S.S. N. 4 "SALARIA"

**ADEGUAMENTO DEL TRATTO TRISUNGO-ACQUASANTA TERME.
TRATTO GALLERIA VALGARIZIA - ACQUASANTA TERME. LOTTO 2 DAL
KM 155+400 AL KM 159+000 (EX AN6)**

PROGETTO DEFINITIVO

ELABORATI GENERALI INQUADRAMENTO DELL'OPERA Nota illustrativa di integrazione al MASE (id:8593)

Figura 1-3 - Rosa dei venti per l'anno 2020 della stazione di Mozzano

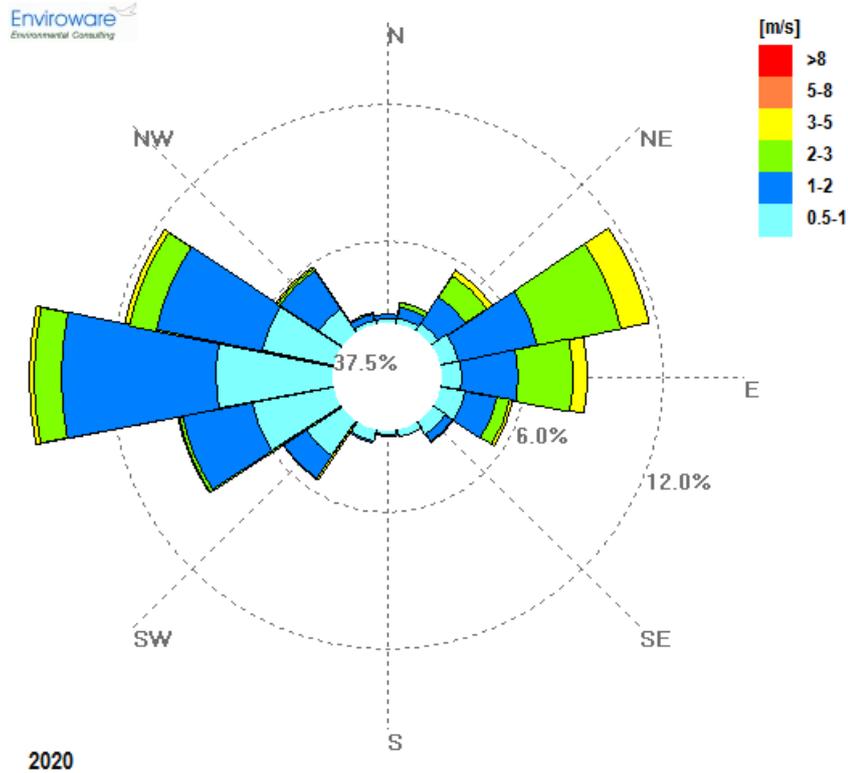
Nello studio si riporta che: “Il sito in esame per l’anno 2020 è caratterizzato da venti di medie intensità, con velocità comprese tra 1 e 2 m/s prevalenti, e registra come direzioni prevalenti W, WNW e ENE”. Coerentemente agli anni precedenti, anche per il 2020 la classe con maggiore frequenza di accadimento comprende velocità del vento <0.5 m/s (37.53%). Si richiede di valutare se utilizzare un altro modello di dispersione per la stima degli impatti in fase di esercizio in quanto le condizioni di calma o vento debole non sono supportati dal modello CALINE.

È stata aggiornata la *Parte 5 – Gli impatti ambientali delle opere in fase di cantiere (T00-IA01-AMB-RE05-C)* dello *Studio di Impatto Ambientale*, relativamente alla componente Aria e Clima.

In particolare, al *par. 3.1.2.4.1* è descritto il modello *Calpuff Model System* impiegato e al *par. 3.1.2.4.2 Meteorologia per la dispersione* sono riportati i dati meteorologici necessari alla configurazione del modello di dispersione quali: vento, temperatura, umidità, desunti dalle stazioni localizzate sul territorio marchigiano.

A seguire, in relazione, le indicazioni per il calcolo dei parametri micrometeorologici e il par. 3.1.2.4.3.1 relativo al *Trattamento calme di vento*.
